# 橫溪溪東 8 號堤防改善工程 核定階段附表 P-01(2/2)

附頁

110/10/19 工程預定地

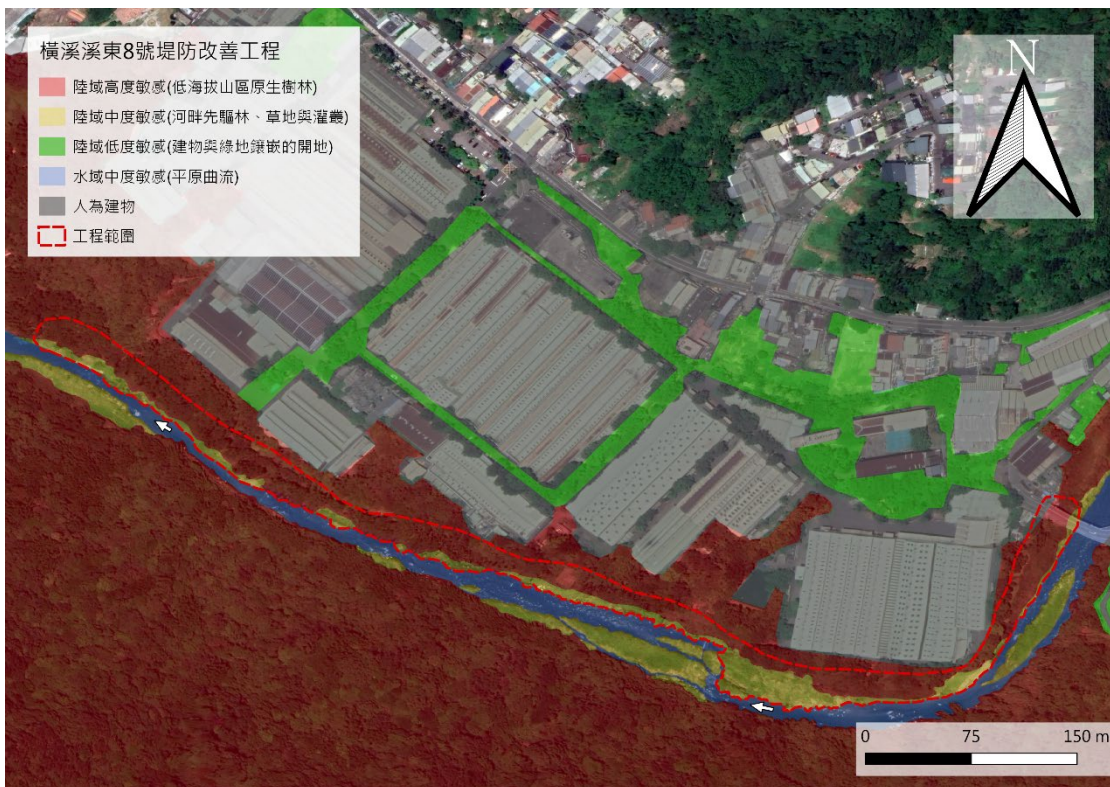
1. 「迴避」工程預定施作河段左岸為完整原生樹林，右岸也具有 5-15 米寬之原生樹林，樹林綠帶可以調節氣候、淨化空氣、根系亦可幫助固定土砂達成水土保持，且工區周邊淺山環境也曾記錄多種保育類鳥類，在工區周邊綠帶很有可能為鳥類潛在棲息空間的情況下，不建議以工程方式擾動既有棲地環境。
2. 「縮小」若因河防安全考量，需於此河段興建堤防，建議縮小工程擾動範圍，盡可能保留現有原生種喬木，若工程施作無法避免，建議以移植取代移除。
3. 「減輕」因工程臨近水域環境施作，建議設置排擋水設施，使水流不經過正在施工的區域以維持橫溪水質。
4. 「減輕」如因工程需求需暫置土方、機具等，應避免使用有植物生長的區域，優先使用既有建成地區(例如堤防、道路、人為產生的空地等)或裸露地。
5. 「減輕」如機具需過水，應另架涵管或鐵板作為跨水施工便道，避免機具入水擾動底質。
6. 「減輕」建議本工程盡可能以自然基質為材料，不使用大量混凝土，讓植生能夠自然回復，達到自然永續的環境。
7. 「其他」於施工前教育訓練時將外來種斑腿樹蛙資訊納入訓練內容，若施工過程中發現其蹤跡須立即通報農業局進行處理，絕不可讓施工過程產生的棲地劣化導致外來種擴散。
